RELATÓRIO DE AUDITORIA EXTRAPLANO

N.º 2020/03819

Aquisição de bens e serviços

Realização de auditoria por amostragem no âmbito das Subprefeituras para apurar quais serviços têm sido contratados, a adequação da forma de contratação, assim como se as obras estão sendo realizadas de fato e em obediência à legislação vigente.

Figura 02 - Intervenções e obras na mesma localidade

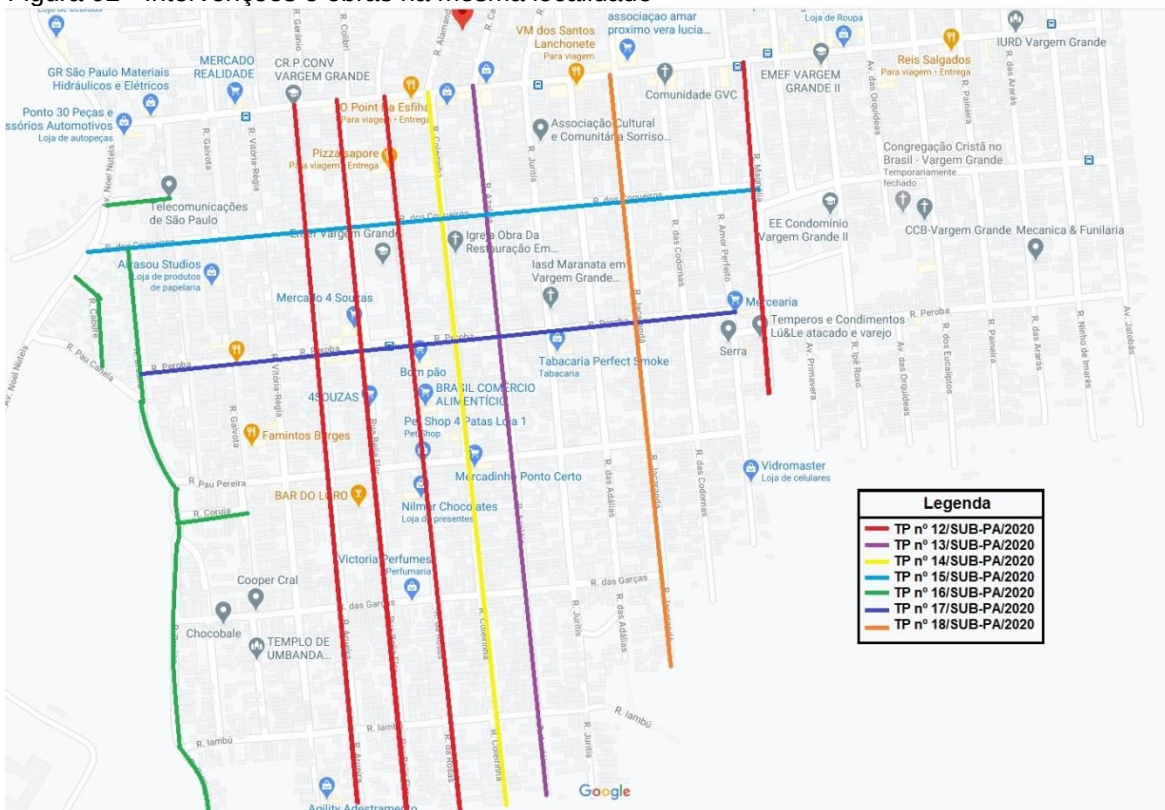
Conforme esclarecido no trecho do último voto destacado acima, a expressão “mesmo local” constante do art. 23, § 5º da LF nº 8.666/93 não se refere a uma localidade específica (rua, bairro, cidade, município) e sim a uma região geoeconômica. Ainda que se referisse a uma localidade específica, cabe destacar que os objetos das Tomadas de Preços nºs 12/SUB-PA/2020, 13/SUB-PA/2020, 14/SUB-PA/2020, 15/SUB-PA/2020, 16/SUB-PA/2020, 17/SUB-PA/2020 e 18/SUB-PA/2020, por exemplo, tratam de intervenções e obras na mesma localidade, conforme apresentado na Figura 2. Conforme apresentado no Quadro 4, o valor estimado total para essas intervenções e obras superam o limite¹¹ de valor estimado para a modalidade Tomada de Preços previsto no art. 23, I, b da LF nº 8.666/93 c/c o Decreto Federal nº 9.412/18, em infringência ao art. 23, § 5º LF nº 8.666/93.

Diante do exposto, conforme informado tempestivamente ao Conselheiro Relator por meio do Memorando C-VI nº 24/2020 (Protocolo e-TCM nº 11040/2020), constata-se que a SUB-PA fracionou o objeto da Concorrência nº 01/SUB-PA/2019 em diversas licitações com modalidades mais simples que a requerida pelo valor estimado para as diversas contratações, em infringência ao art. 21 da Lei Municipal 13.278/02 e ao art. 23, § 5º da Lei Federal nº 8.666/93.
